— 改善箇所説明図 —

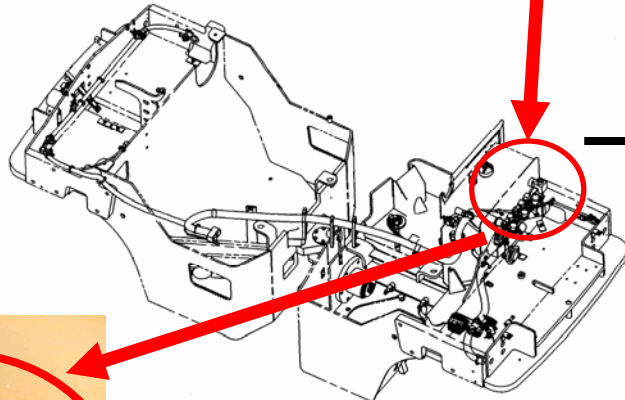
基準不適合発生箇所

電気装置において、主電源のリレー接点の回路及び材質が不適切なため、リレー通電停止時に発生するスパークにより、早期に接点表面が荒れるものがある。そのため、そのまま使用を続けると、接点間で導通不良が発生し、電源が供給されなくなり、最悪の場合、走行中エンジンが停止し、再始動不能となるおそれがある。

全車両、リレーを対策品と交換するとともに、回路にダイオードを追加する。

識別：対策済み車両には、主電源リレーに白ペンキを塗布する。
